H24-B14-2 深度101.47~101.52m 破碎帯名 (No.87) の変更

敦賀発電所2号炉 敷地の地形、地質・地質構造について

参考資料2 性状一覧表

H27-B-3 深度76.59~76.89m 破碎帯名 (No.122) を変更

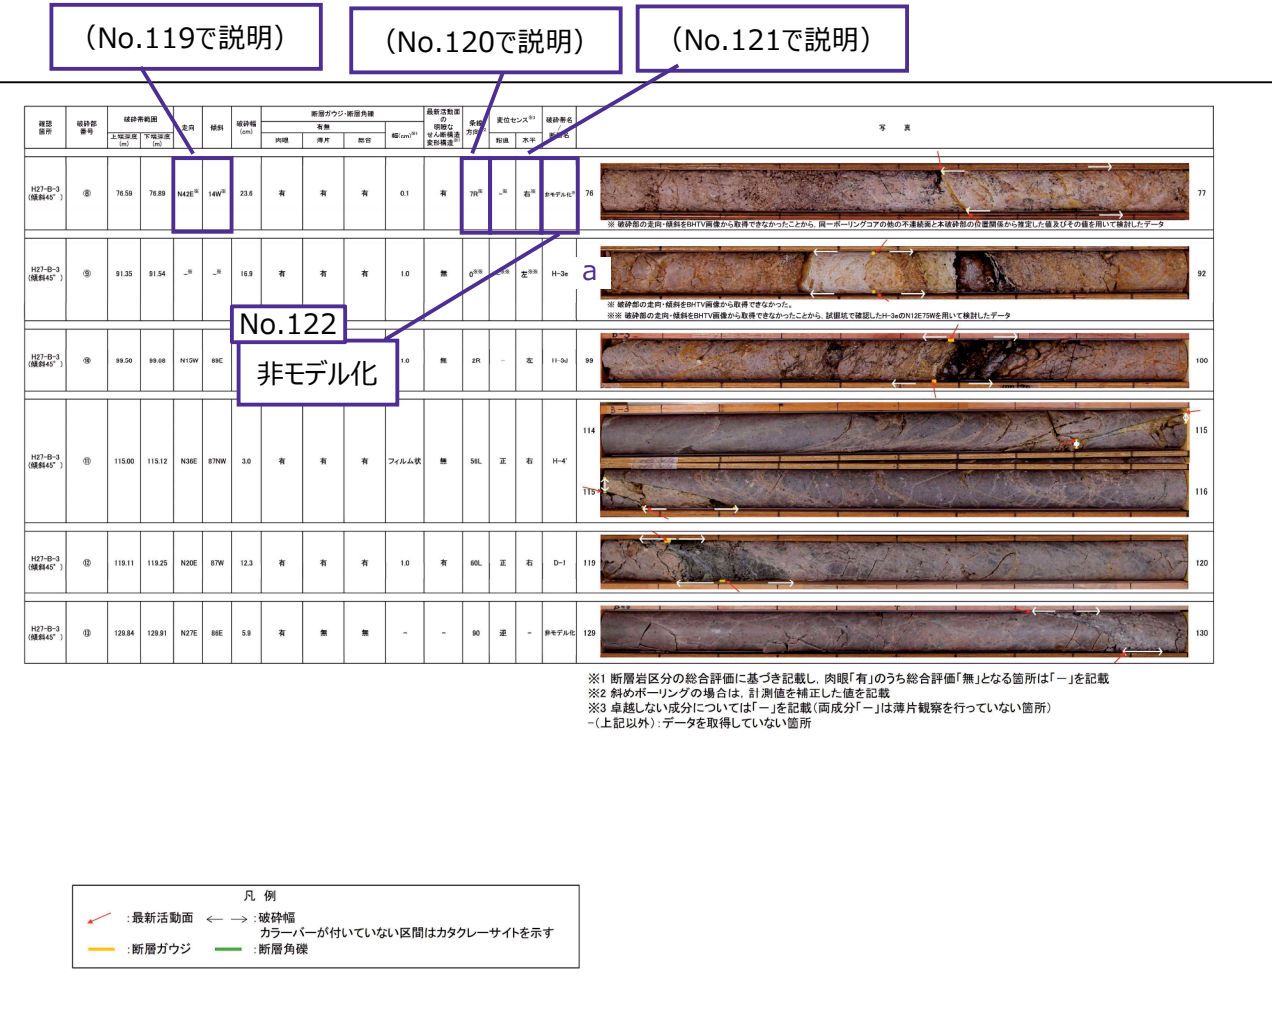
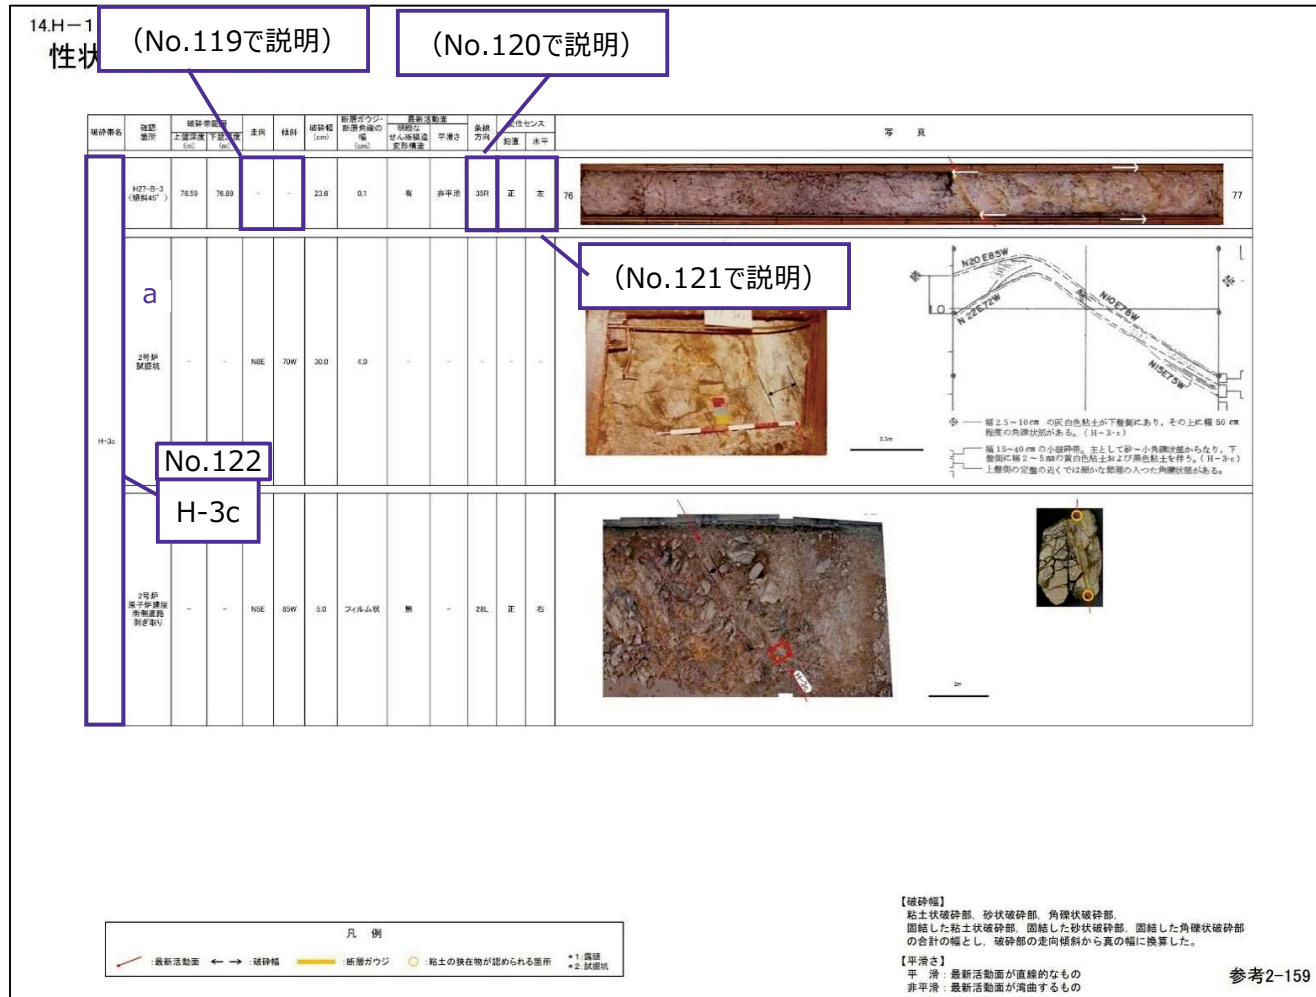
H27-B-3 深度76.59~76.89m 破砕帯名 (No.122) を変更

• 変更したデータを用いて、当該破砕部の連続性について再評価を行ったところ、H-3c破砕帯と連続しないと評価し非モデル化破砕部とした。

1. 変更内容、理由及び断層連続性評価への影響

a 破碎帯名を「非モデル化」に変更 (No.122)

K断層の連続性評価について

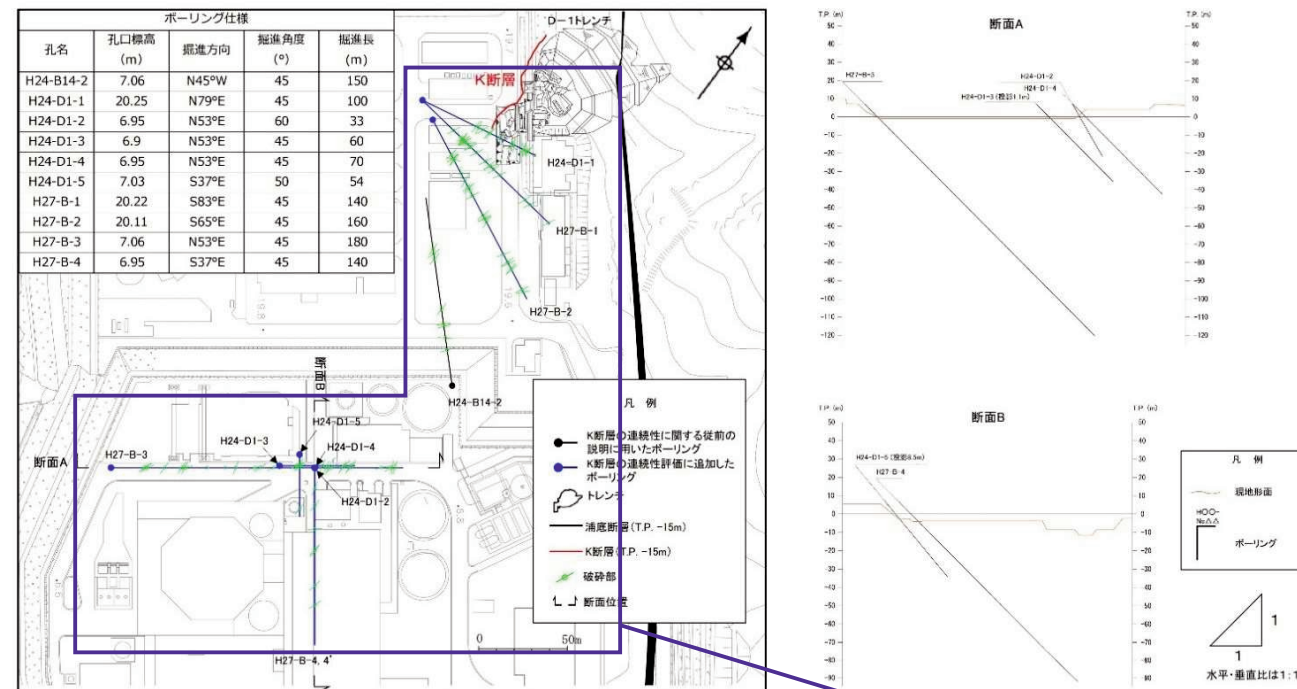
・破砕帯分布を変更 (No.157)

【理由】破砕部性状の変更，副次的変更，修正及び連続性の再評価結果に基づき，破砕帯分布を変更（比較表においてNoの記載がない箇所は，再評価結果の反映に合わせて再評価した箇所及び追加したボーリングの影響範囲）

- a No.48～51の見直しに伴い、f-d1-1-11破砕帯を追加
- b No.48～51の見直しに伴い、f-b-1-16破砕帯を追加
- c No.48～51の見直しに伴い、f-d1-1-10破砕帯を削除
- d No.48～51の見直しに伴い、D-33破砕帯を削除
- e No.76の見直しに伴い、D-44破砕帯をf-b-2-18破砕帯に変更
- f No.76の見直しに伴い、D-44破砕帯を削除
- g No.48～51の見直しに伴い、D-33破砕帯をf-d1-1-11破砕帯に変更
- h No.87の見直しに伴い、f-b14-2-6破砕帯を削除
- i No.119～122の見直しに伴い、H-3c破砕帯分の布を変更
- j No.148の見直しに伴い、H-6c破砕帯の分布を変更（破砕部④と合うように）

ボーリング孔H24-D1-1、H27-B-1、H27-B-2、H24-B14-2、H27-B-3、H27-B-4、H24-D1-2、H24-D1-4に関する変更を図中に反映

第7.4.4.114図 K断層の南方から2号炉原子炉建屋の間で実施したボーリング調査位置図

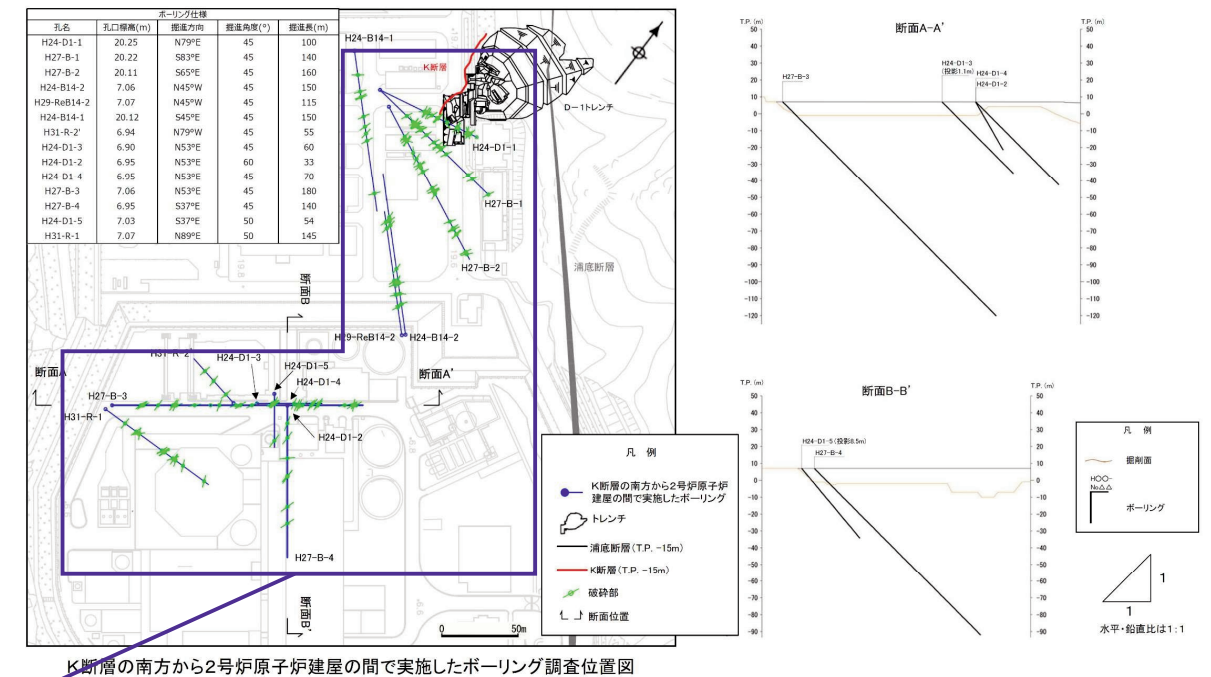
本平面図において破砕部に係る変更を行っているが、変更箇所及び変更内容は、前後比較資料 (3/13) ~ (6/13) で示される拡大図資料の変更箇所及び変更内容と同じであるため、それらの資料での説明とする。(それぞれの前後比較資料の「見直し後」には、追加したボーリング孔を記載)

ボーリング孔H24-D1-1、H27-B-1、H27-B-2、H24-B14-2、H27-B-3、H27-B-4、H24-D1-2、H24-D1-4に関する変更を図中に反映
破砕部再評価に伴い破砕帯分布を変更

第7.4.4.117図(1) 敷地の破砕帯の連続性評価基準に基づくK断層の連続性評価(拡大範囲及び断面位置図) 6-7-244

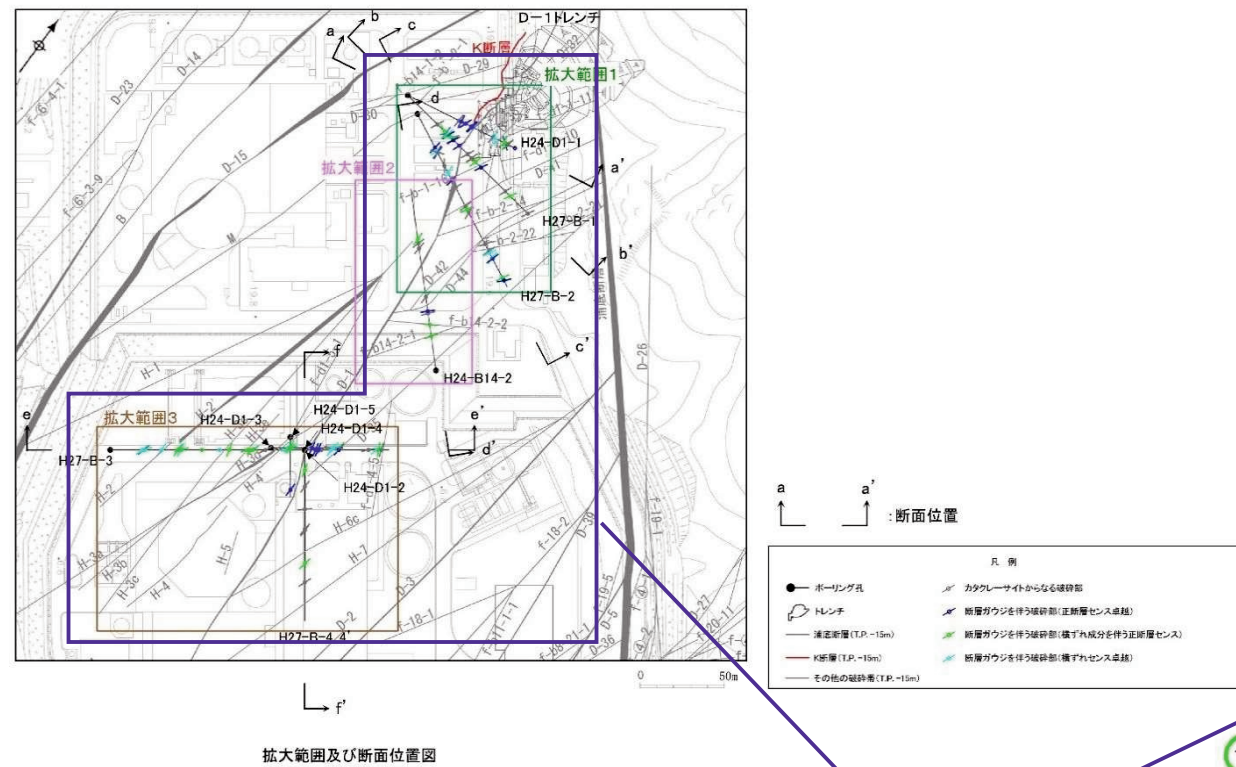
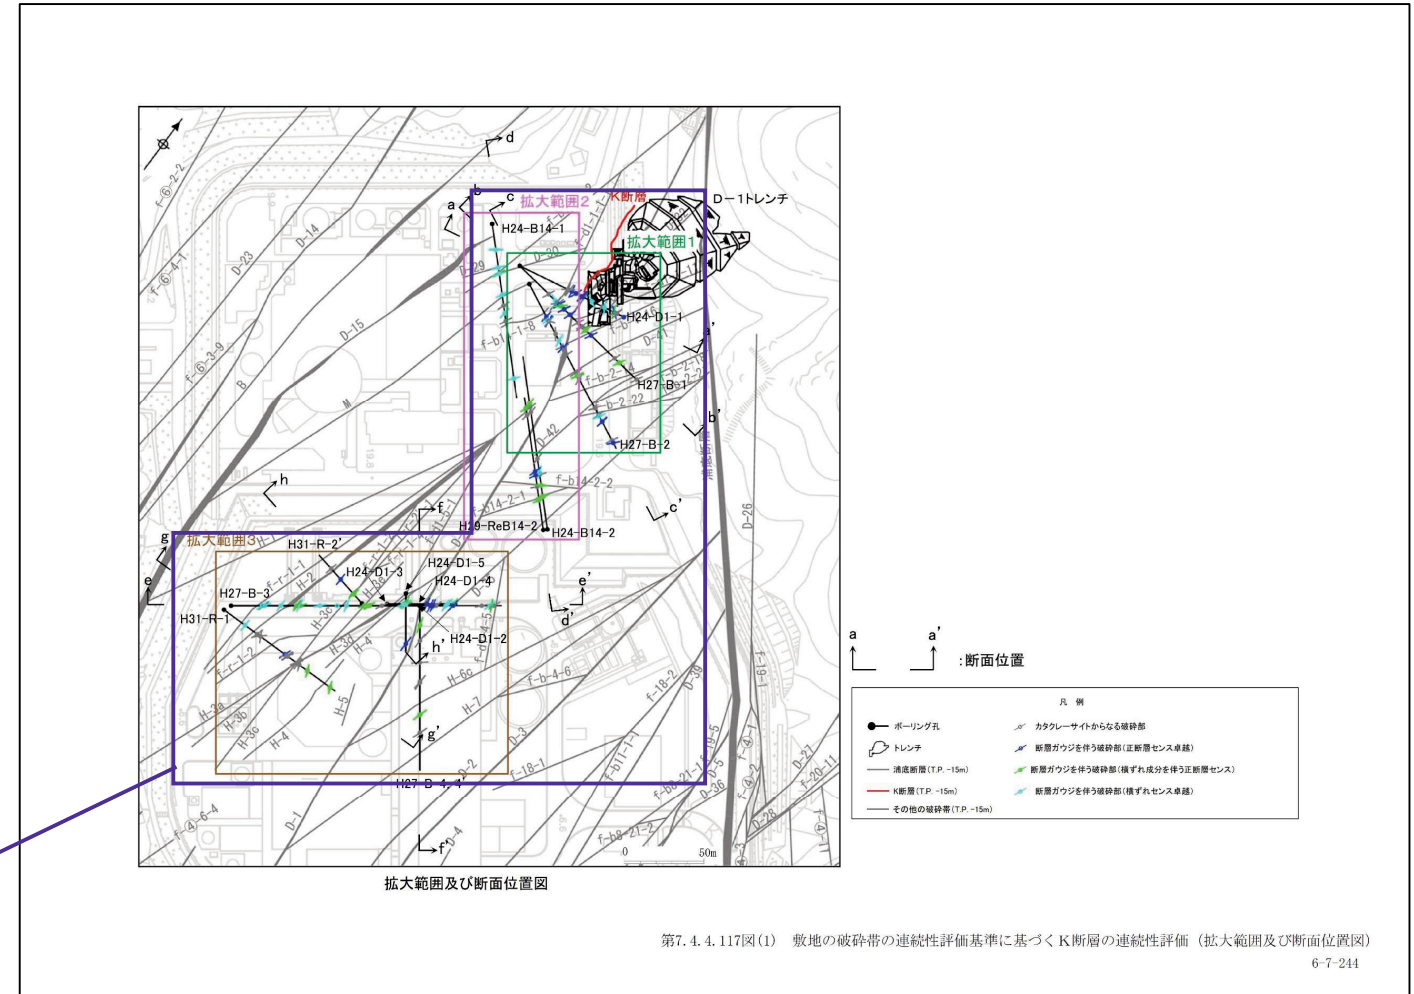
本平面図において破砕部及び破砕帯に係る変更を行っているが、変更箇所及び変更内容は、前後比較資料(3/13)～(6/13)で示される拡大図資料の変更箇所及び変更内容と同じであるため、それらの資料での説明とする。(それぞれの前後比較資料の「見直し後」には、追加したボーリング孔を記載)

各ボーリング孔における最新活動面の深度等の変更を反映及びそれに伴い破砕帯分布を再評価
